### 6.1.3 検討3:S-1北西部の鉱物脈法等による評価

## 6.1.4 S-1の有識者会合の評価と追加検討 まとめ

# 6.2 S-2・S-6の有識者会合の評価と追加検討について ー概要ー

## 6.2.1 検討1 : S-2・S-6付近の地形等に関する検討

位置図

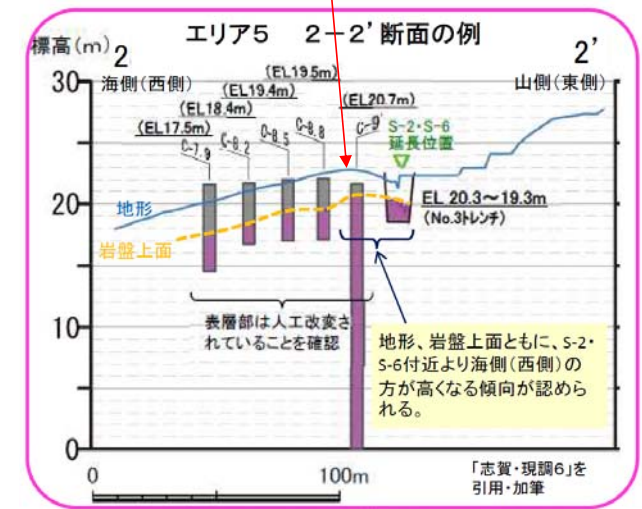
- 有識者会合は、下表左に示す(1), (2)のことから、S-2・S-6付近の地形、岩盤上面の高まりは、S-2・S-6の後期更新世以降の活動で生じた、海側(西側)隆起の変動地形であることを示唆すると評価している。
- これらの評価に対して、下表右に示すデータ拡充及び検討を行った。
- 検討の結果、地形及び岩盤上面ともにS-2・S-6に沿って一様に海側が高い傾向は認められず、また、有識者会合が指摘した西側の地形の高まり(以下、「凸状地形」)の地下には、同地形を隆起させる断層がないことを確認した。

○S-2・S-6北部に位置するエリア5において、「凸状地形」が認められる(A-A'断面\*)。  
 ○これをS-2・S-6の活動による変動地形と考えた場合、S-2・S-6の南北全線にわたって同様に地形の高まりが生じると考えられる。  
 ○しかしながら、実際のS-2・S-6付近の地形は、海側(西側)に向かって徐々に低下しており、S-2・S-6より海側がエリア5と同様に一樣に高まる  
 ないしは減傾斜する傾向は認められない。

調査位置図

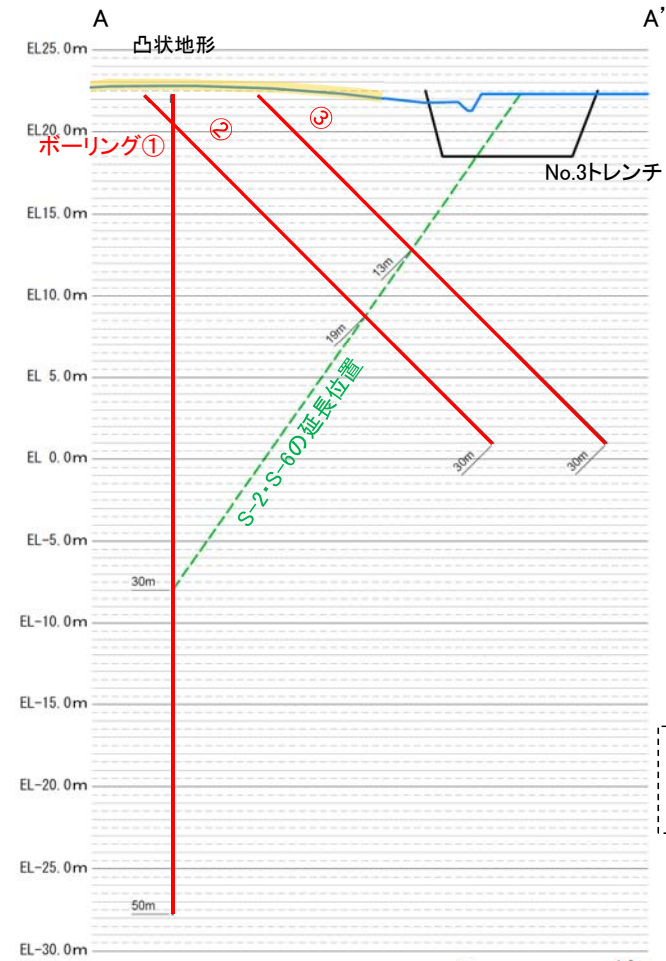
○有識者会合は、エリア5において、地形、岩盤上面ともにS-2・S-6付近より海側(西側)の方が高くなることを指摘しているが、ボーリング調査の結果、西側を隆起させるような断層は認められない(次頁)。  
○また、「凸状地形」の頂部付近には、相対的に堅硬である安山岩(均質)が周辺よりもやや優勢に分布している(P.413,414)ことから、「凸状地形」は、波蝕台形成時における岩盤上面の起伏を反映した局所的なものと推定される(P.415,416)。

- エリア5において、S-2・S-6の北方に西側が高い「凸状地形」が認められたことから、この基部において、西側を隆起させるような断層の有無を確認するために、凸部の頂部付近から3本のボーリング調査を実施した。
- その結果、いずれのボーリングコアにも深部に断層は認められないことが確認された(次頁)。
- また、S-2・S-6はNo.1, No.2トレンチでは確認されるが、「凸状地形」が最も顕著に表れているNo.3トレンチにおいては確認されない。

No.2トレンチスケッチ 展開図  
(有識者が示した層理, 礫質部の上面を加筆)

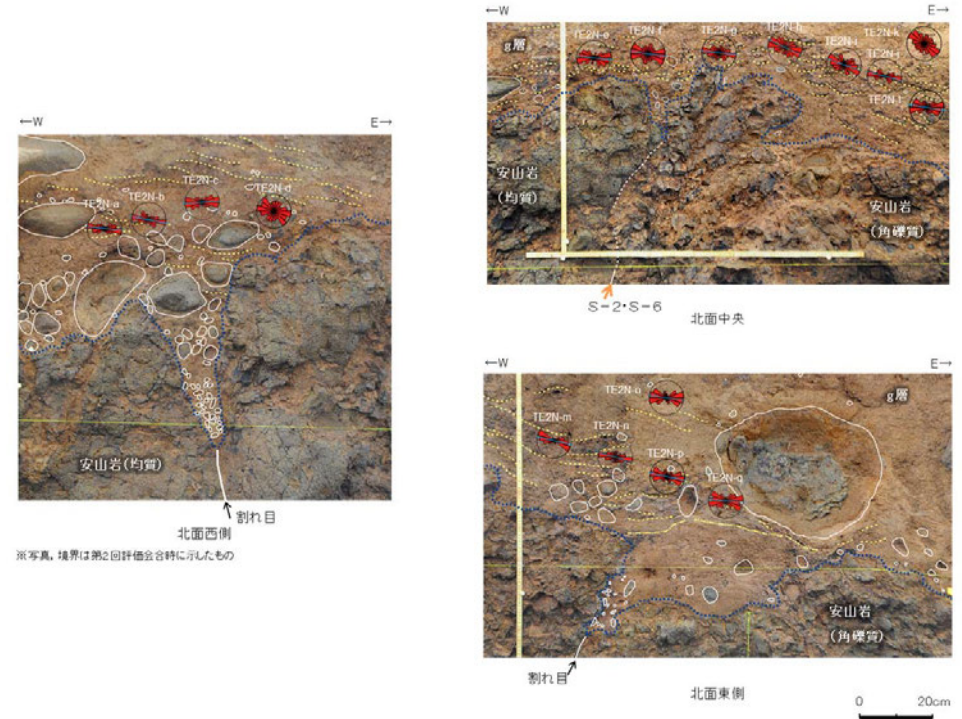
有識者会合の評価	
(1)	<ul style="list-style-type: none"> <li>南北両面において、岩盤上位のM I 段丘堆積物最下部に位置する礫質部の上面が、全体として山側(東側)が低くなっている(左上図の黄色矢印)。No.2トレンチではM I 段丘堆積物全体が同様に山側が低くなる傾向があり、特に北面においては、M I 段丘堆積物中で上記礫質部の数10cm上位に認められる“主に径5cm以下の礫からなる層理”と、その上位の径10cm以下の礫からなる層理において、その傾向が明瞭に確認できる(左上図の緑色・青色矢印)。</li> </ul>
(2)	<ul style="list-style-type: none"> <li>M I 段丘堆積物中の礫等の長軸の角度分布も、北面中央、北面西側及び北面東側の全ての場所において、山側(東側)に緩く傾斜する(右上図)。</li> </ul>

有識者会合以降のデータ拡充	検討内容
<ul style="list-style-type: none"> <li>シュミットネットによる定量的な観察</li> </ul>	<p>No.2トレンチ南北両面の層理の傾斜を定量的に確認し、層理が山側に傾く傾向がみられるかを確認する(P.419)。</p>
<ul style="list-style-type: none"> <li>礫の長軸角度分布解析</li> </ul>	<p>有識者会合が礫の長軸の東傾斜を指摘した箇所以外も含め、トレンチ全体において礫の長軸の角度分布解析を実施し、礫の長軸が山側に傾く傾向がみられるかを確認する(P.420~422)。</p>

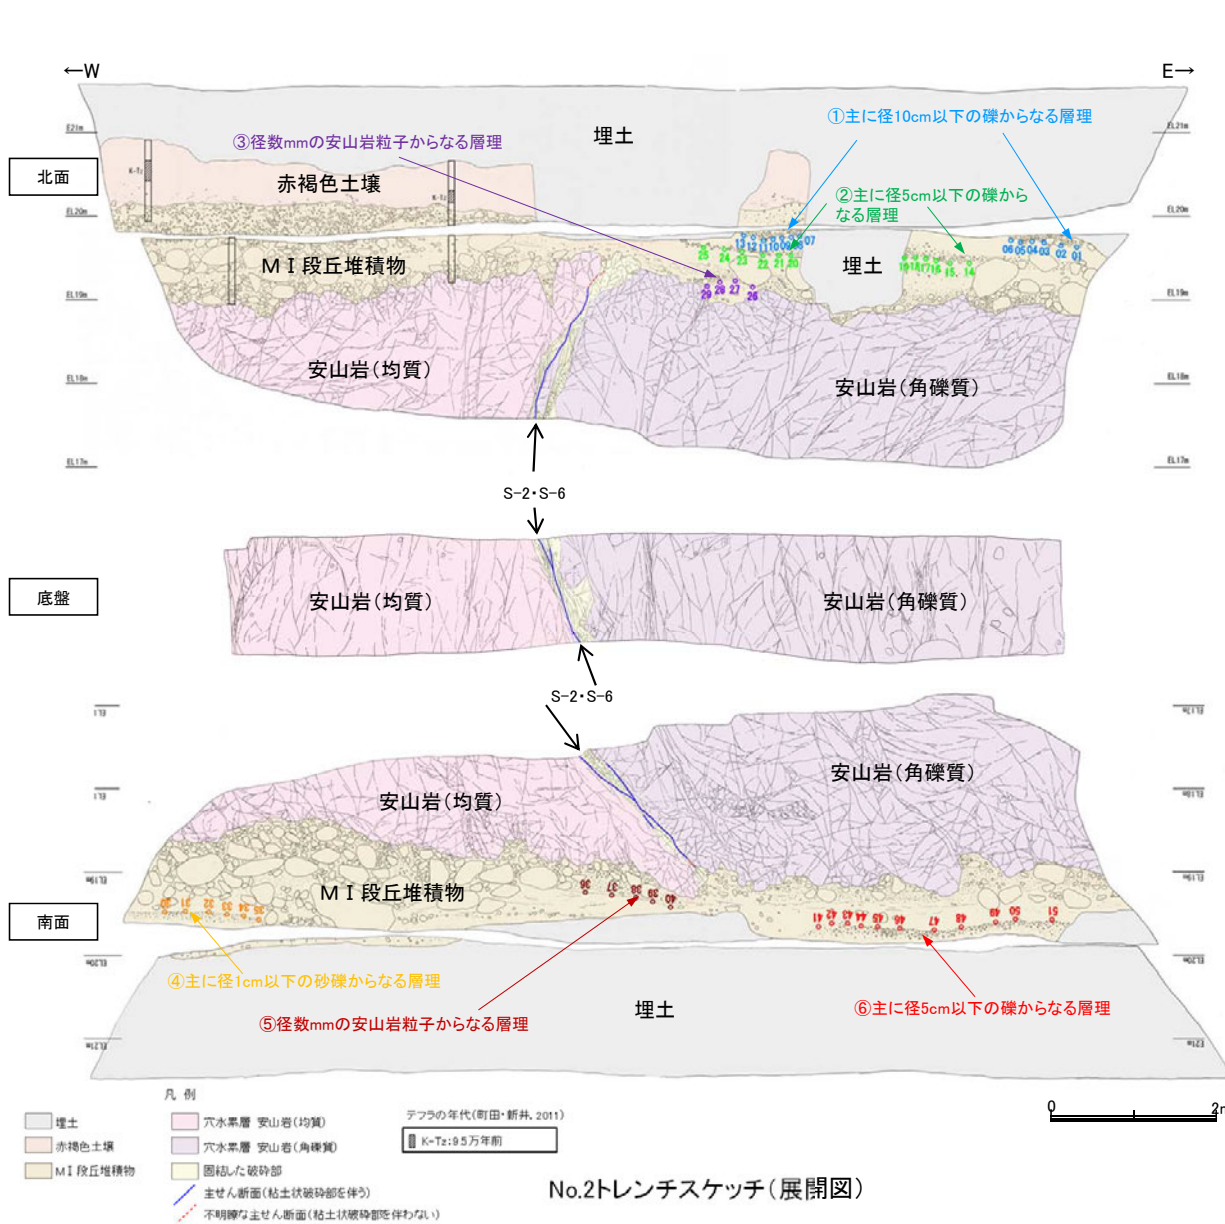
○有識者会合は、北面東側のM I 段丘堆積物において山側(東側)に傾斜する層理(下スケッチ図 ※①②層理)が認められることから、M I 段丘堆積物全体が山側が低くなる傾向があると評価している。

○トレンチ両面の層理の傾向をシュミットネットにより定量的に確認した結果、M I 段丘堆積物全体の層理が一様に山側(東側)に傾斜する傾向は認められない。

礫の長軸の東傾斜が認められる箇所(有識者会合による)

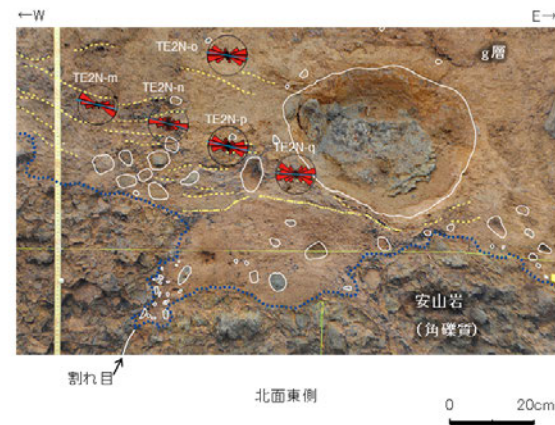
- 有識者会合は、M I 段丘堆積物中の礫等の長軸の角度分布も、北面中央、北面西側及び北面東側の全ての場所において、山側(東側)に緩く傾斜すると評価している。
- 当社は、有識者会合が指摘した箇所以外に、No.2トレンチ南北両面においてM I 段丘堆積物中の礫等の長軸の角度分布を確認しているが、礫等の長軸が一様に山側(東側)に傾斜する傾向は認められない(次頁、次々頁)。

・上写真の調査範囲においては、礫の長軸方向は10°程度山側(東側)に傾斜する傾向がみられる。

位置図(エリア1-1)

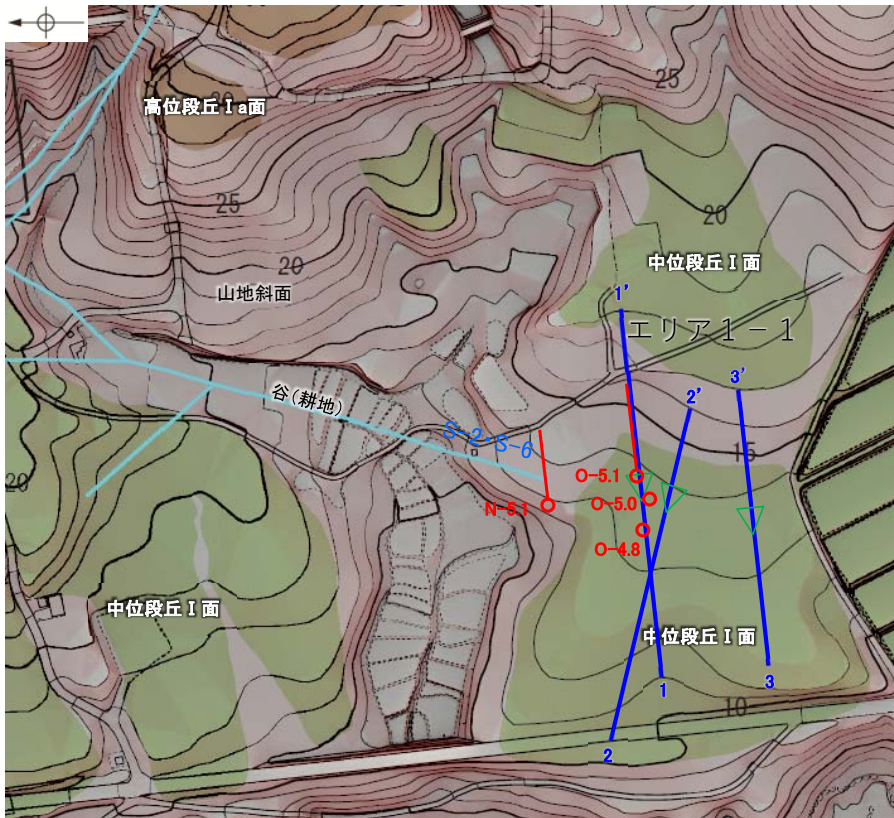
○有識者会合は、S-2・S-6南方延長における断層露頭の有無とその状況を確認することを今後の課題④(2)、S-2・S-6南方延長(エリア1-1)における中位段丘I面堆積物との関係を調査することを、今後の課題④(3)としている。  
○ボーリング調査の結果、S-2・S-6は、N-5.1孔以南に認められないことから(P.427~432)、南方延長の中位段丘I面及び露岩域まで連続しない。

・ボーリング調査の結果によれば、S-2・S-6はN-5.1孔以南のボーリング孔では認められない。

位置図(石川県(1997))に一部加筆

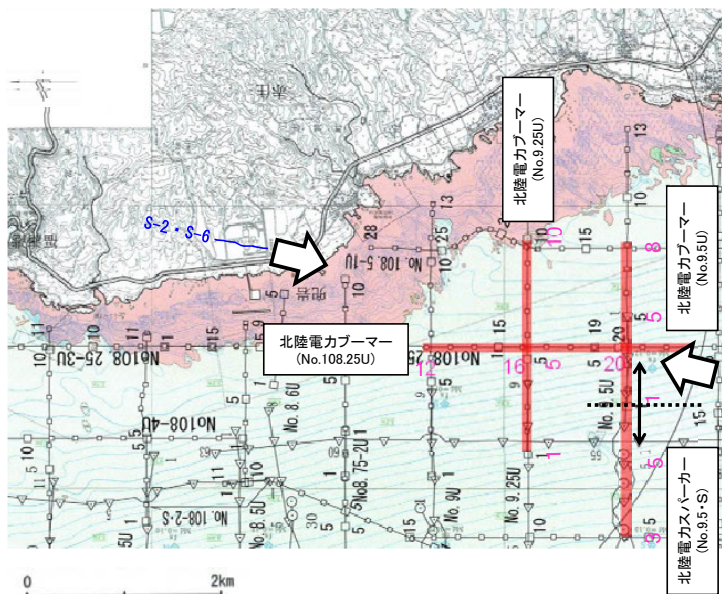
- 有識者会合は, 南方延長海域における音波探査記録結果を再検討することを, 今後の課題④(4)としている。
- 音波探査記録の解析の結果, S-2・S-6の南方延長海域において断層は認められない。

反射法・VSP探査結果(東西測線: 深度断面)※

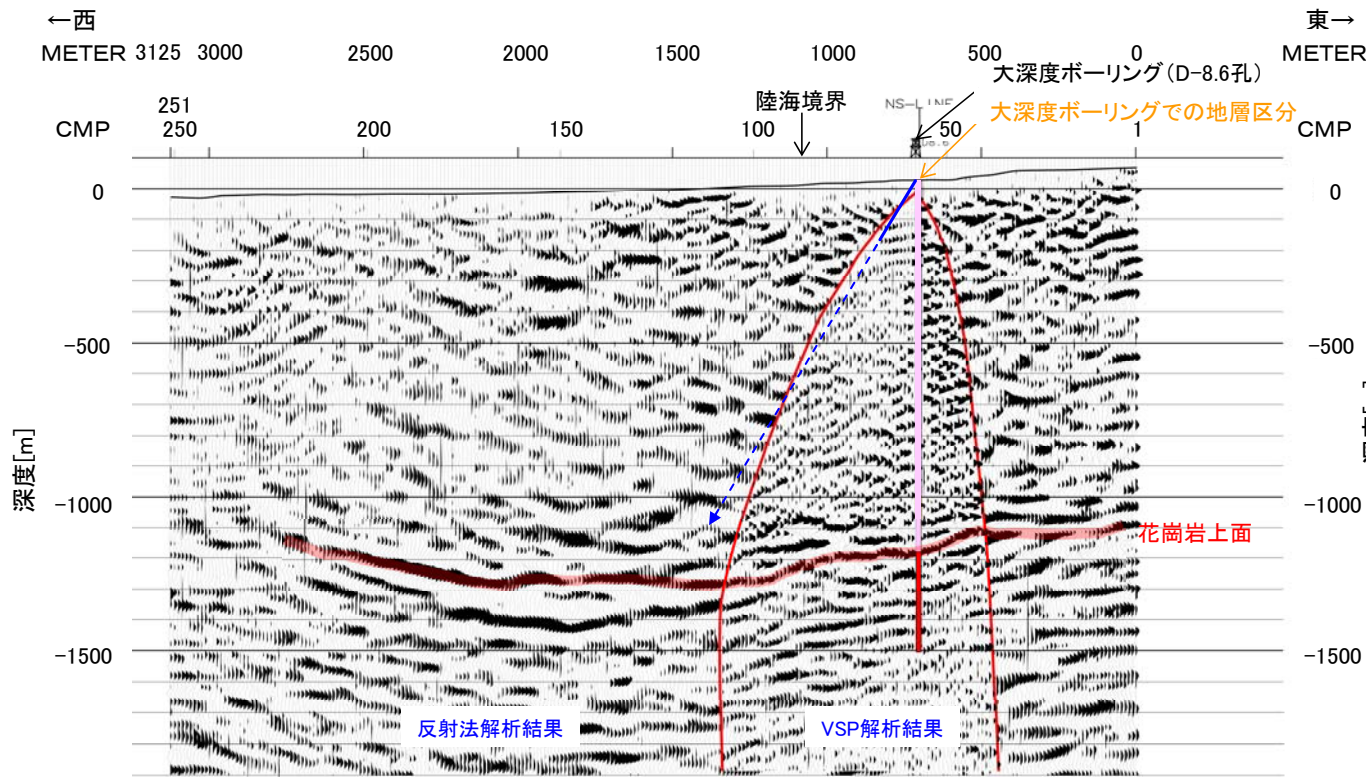
○有識者会合は、広域的枠組みの中での敷地の地形・地質構造に関する検討として、ボーリングで得られた点情報だけでなく、VSP探査などの物理探査により、敷地内の断層の連続性と敷地周辺の断層との関係を明らかにすることを今後の課題⑤としている。

○反射法・VSP探査の結果、S-2・S-6の地下延長の花崗岩上面に相当する反射面に、変位を与える断層は認められない。
